## NÁMITKA VLASTNÍKA NEMOVITOSTI KE KONCEPTU ÚZEMNÍHO PLÁNU STATUTÁRNÍHO MĚSTA OLOMOUCE

Výstavba a rozšíření dopravní komunikace na ulici Václava III. a mostu přes přilehlou řeku Moravu. Kód DS-20

Kód DS-20/ Propojení ulice Dobrovského a tzv. Severního spoje (přeložky silnice II/448) u ulice Sokolovské včetně připojení ulic Dlouhé a Václava III., včetně křižovatek s Dobrovského tř., ul. Dlouhou, DS-06 a DS-21.

Olomouc : Územní plán - koncept - varianta 1

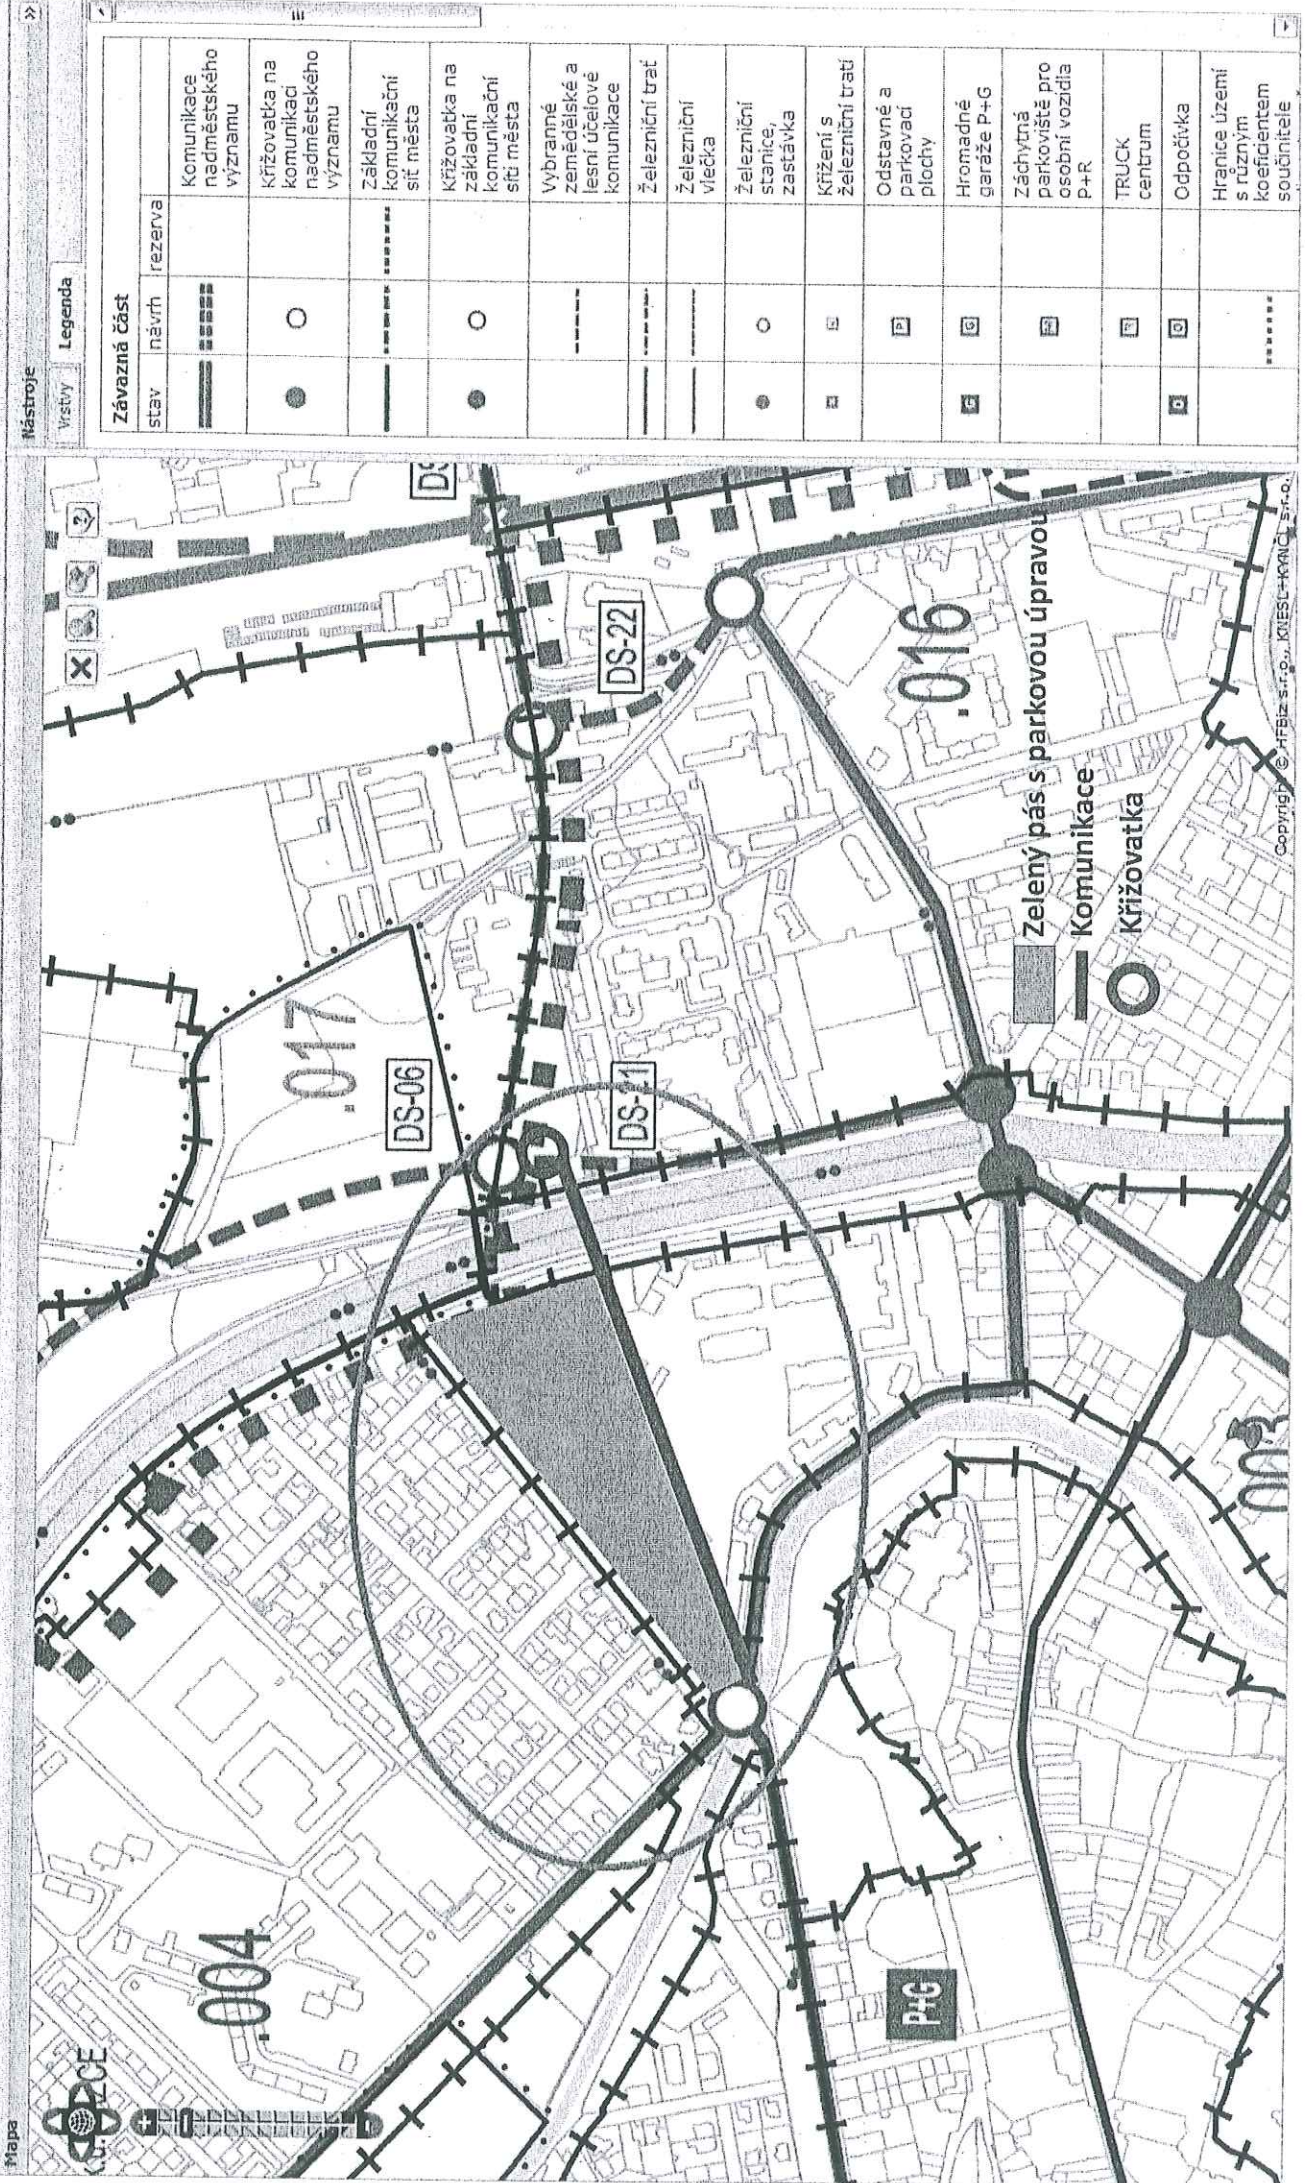
Zpracovaný koncept územního plánu je v rámci navržené komunikace DS-20 nekonkrétní, neúplný a nepodložený vlivem umístění této komunikace do těsné blízkosti obytné klidové zóny Staré Letné se Základní školou Demlova na změnu životního prostředí v celé této lokalitě.

Nekonkrétnost a neúplnost spočívá v neurčité definici zátěže komunikace DS-20, která má propojit nyní již silně zatíženou ulici Dobrovského s ul. Sokolovskou a komunikačním přivaděčem ve směru na Šternberk. Rovněž na DS-20 navazuje komunikace ulice Dlouhá, která je v současné době rovněž silně zatížena. Tímto propojením vznikne neúměrný nárůst dopravy při ul. Václava III. oproti současnému stavu. Přitom v územním plánu není stanovena maximální šířka komunikace DS-20 s výhledem na cca 20 let plánovaného nárůstu provozu ve městě Olomouci.

Dalším nedostatkem konceptu územního plánu ve vztahu k DS-20 je návrh nového plovoucího prvku VP-61, který je navržen podél DS-20 tak, že překrývá plochu celého stávajícího uličního profilu Václava III. a křižovatky Václava III. s ulicí Na Letné u přilehlé řeky Moravy, kde se v současné době nachází fungující alejové stromořadí méně vzrůstných stromů, které plní významnou městotvornou funkci a obytný prostor v dané lokalitě, plně odpovídající stávající výšce místní zástavby.

V konceptu územního plánu je ve vztahu ke komunikaci DS-20 navržena výstavba nového silničního mostu přes řeku Moravu, který je situován cca 800 m proti proudu řeky Moravy od stávajícího mostu u restaurace Bristol, propojujícího ul. Komenského a Gorazdovo náměstí. Přitom územní plán navrhuje umístění a situování mostu bez ohledu na jedinečnost prostředí této lokality, kterým jsou stávající výhledy na Klášterní Hradisko, které by vzhledem k výškovému řešení mostu byly zcela zničeny. Rovněž výstavba další mostní konstrukce přes řeku Moravu a její doprovodné terénní úpravy v blízkosti Letné nejsou v územním plánu řešeny ve vztahu k povodním, jimiž byla tato lokalita již opakovaně postižena - nejvíce v letech 1981 a 1997.

Navrhují odklonit trasu DS-20 od stávající komunikace Václava III. směrem ke stávající komunikaci ul. Dobrovského tak, aby byla vedena obloukem v přiměřené vzdálenosti umožňující vybudovat protihlukovou a protiprašnou bioclonou za stávajícími bytovými domy v Komenského ulici a svedena na stávající most u restaurace Bristol. Tento most je zařazen do protipovodňových úprav měst Olomouce. Touto úpravou by odpadla možnost zničení panoramatu Klášterního Hradiska.

Nesouhlasím v konceptu územního plánu s návrhem výškového limitu zástavby 19 - 23 m v lokalitě č. 003 v areálu současných Žižkových kasáren (nyní v majetku státu), která je označena jako stabilizované území, přitom koncept územního plánu navrhuje v této lokalitě obytnou zónu. Podél této lokality územní plán navrhuje vedení DS-20, která by touto zástavbou byla ještě více zatížena.

- posunutí komunikace DS-20 hlouběji do přilehlého vojenského areálu Žižkových kasáren
- v kartě lokality upřesnit skutečně plánované parametry komunikace DS-20 s výhledem na její zátěž v horizontu dvaceti let
- provést změnu u veřejného prostranství VP-61- jeho doplněním o souvislou plochu zeleně sídelní umožňující protihlukovou a protiprašnou clonu, tuto změnu uvést i v kartě lokality
- snížit výškový limit zástavby v lokalitě č. 003 z 19 / 23m maximálně na výškový limit shodný s lokalitou 004, ve které se městská čtvrť Letná nachází, tzn. 10/14 m (římsa/ustoupené podlaží nebo podkroví pod 45°)
